Bakgrunn for vedtak om godkjenning av
detaljplan

Måna solkraftverk

Alvdal kommune i Innlandet fylke

Tiltakshaver	Innlandet Fornybar Måna AS
Referanse	202501689-12
Dato	27.03.2025
Ansvarlig	Anne Johanne Kråkenes
Saksbehandler	Petter Glorvigen

Figur 1. Detaljplankart. Kilde: IFM, 2024

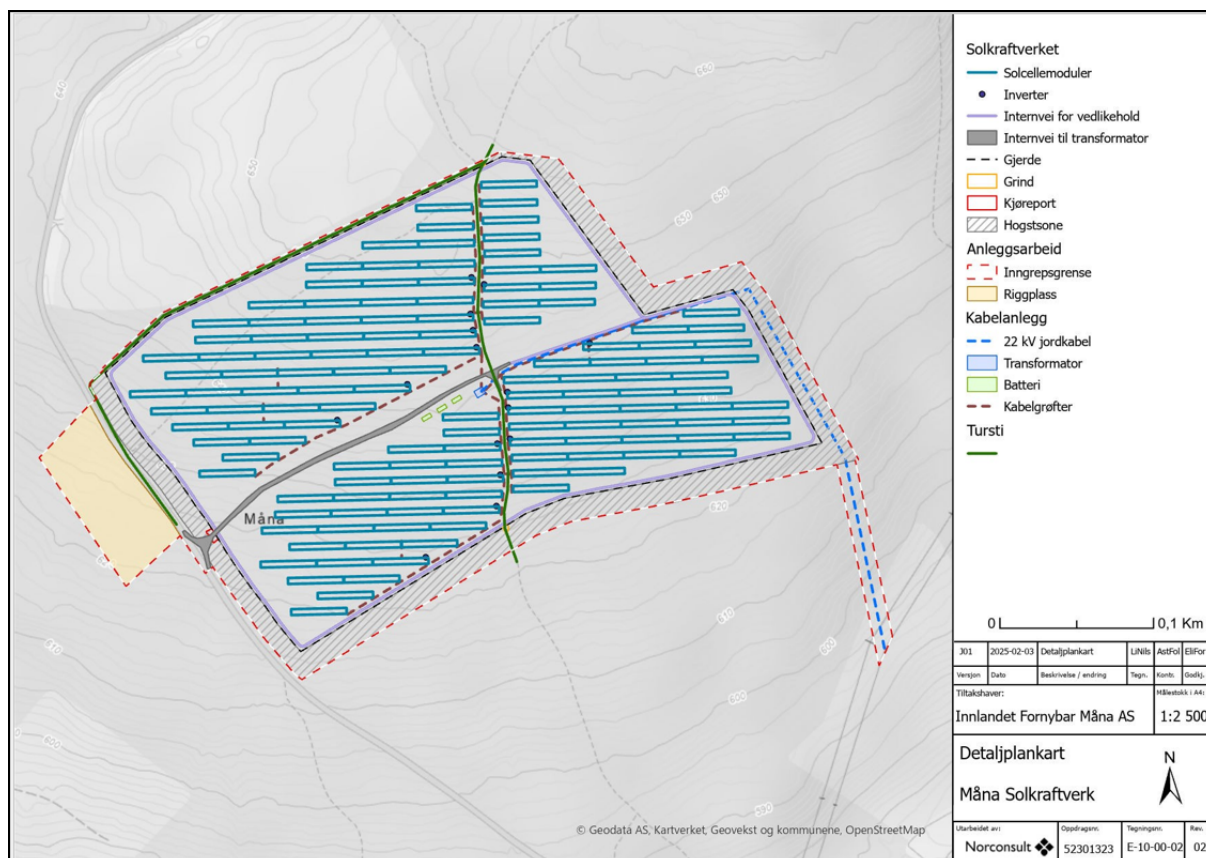
Vi konstaterer at dere i kapittel 5 i detaljplanen har redegjort for temaene i vilkårene. Det er også vedlagt et detaljplankart som viser den endelige utbyggingsløsningen, se figur 1 under.

Vi mener vilkårene er svart ut med en god beskrivelse av den endelige utbyggingsløsningen for solkraftverket. Detaljplanen beskriver de tekniske installasjonene, og detaljplankartet viser hvor installasjoner og hjelpeanlegg er plassert. Vi vurderer at detaljplanen oppfyller konsesjonens vilkår for disse temaene.

Øvrig midlertidig arealbruk omfatter arealene som vil bli berørt innenfor inngrepsgrensene i anleggsperioden. Vi påpeker at Figur 5-6 i detaljplanen mangler inngrepsgrense rundt kabeltraseen for nettilknytning. Vi minner derfor om at det er inngrepsgrensene inntegnet i detaljplankartet (figur 1) som gjelder for all arealbruk ved bygging og drift av

Vi viser til at noen av de tekniske installasjonene, for eksempel transformatorstasjon, er omtalt i detaljplan med omtrentlig eller foreløpig plassering. NVE understreker at det er plasseringen som er inntegnet i detaljplankartet som godkjennes i dette vedtaket.

Etablering og drift av batterier er ikke en del av konsesjonen. Dere har på telefon den 25.03.2025 bekreftet til oss at det ikke skal gjøres inngrep for å tilrettelegge for batterier. Batteriene som er inntegnet i detaljplankartet, er derfor ikke en del av dette godkjenningsvedtaket.

Figur 2. Prinsippskisse for utjevning av terreng. Kilde: IFM, 2024

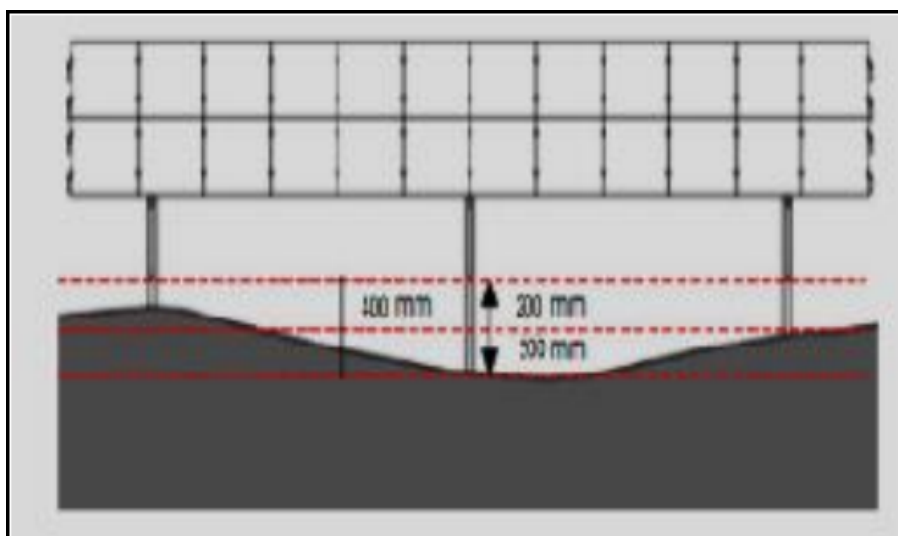
I punkt 5.1 i detaljplanen har dere beskrevet grunnarbeidet som er nødvendig for å etablere solcellestativene. Solcellestativenes justeringsmuligheter er begrenset, og terrenget må jevnes ut for sikre tilstrekkelig avstand mellom bakken og nedre kant av solcellepanelene. I detaljplanen står det at for enhver posisjon skal ingen punkt innenfor 5 m radius avvike mer enn 20 cm fra posisjonens plan, se figur 2. Det er størst behov for planering i den sørlige delen med stående skog. Det er mindre behov for planering i nord, hvor det tidligere er tilrettelagt for jordbruk.

Vi konstaterer at behovet for utjevning av toppmasser kan bli relativt omfattende, spesielt i sør. Etter vår vurdering tilsvarer inngrepene det som ville vært nødvendig ved en nydyrking. Vi vurderer at detaljplanen oppfyller konsesjonens vilkår om en beskrivelse av grunnarbeidene som er nødvendig for å etablere solcellestativene.

Figur 3. Prinsippskisser for fundamentering med jordskruer. Kilde: IFM, 2024

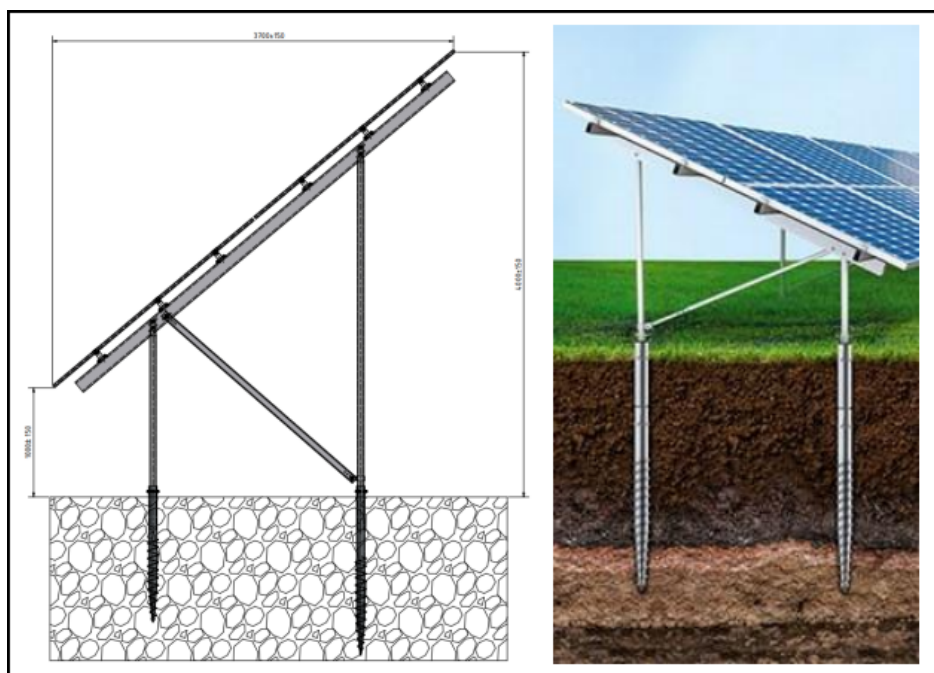
Fundamentering av solcellestativene er omtalt i detaljplanens punkt 4.1.7 og 5.2. Dere har valgt en løsning hvor solcellestativene fundamenteres med jordskruer, se figur 3. Det er gjennomført grunnundersøkelser i 12 posisjoner for å avklare grunnforholdene. I tillegg er det utført prøvefundamentering og uttrekkstester som bekrefter at jordskruer er egnet ut fra grunnforholdene. Dybden på jordskruene er 150 cm i bakkant og 125 cm i forkant. Tykkelsen på løsmassene varierer, og det vil være behov for forboring der løsmassetykkelsen er mindre enn lengden på jordskruene.

Vi konstaterer at dere har utført grunnundersøkelser som dokumenterer at fundamenteringsløsningen med jordskruer er gjennomførbar. Vi legger derfor til grunn at det ikke skal sprenges/pigges eller masseutskiftes for å fundamenterer solcellestativene. Vi påpeker likevel at omfanget av forboring kan bli betydelig på grunn av kort avstand til fjell. Valg av boremateriell og arbeidsmetoder kan ha stor betydning for fremdriften. Vi har ellers ingen merknader.

Vi vurderer at detaljplanen oppfyller konsesjonens vilkår om beskrivelse av fundamenteringsløsning. Fundamenteringsløsningen kan ikke endres uten avklaring med NVE.
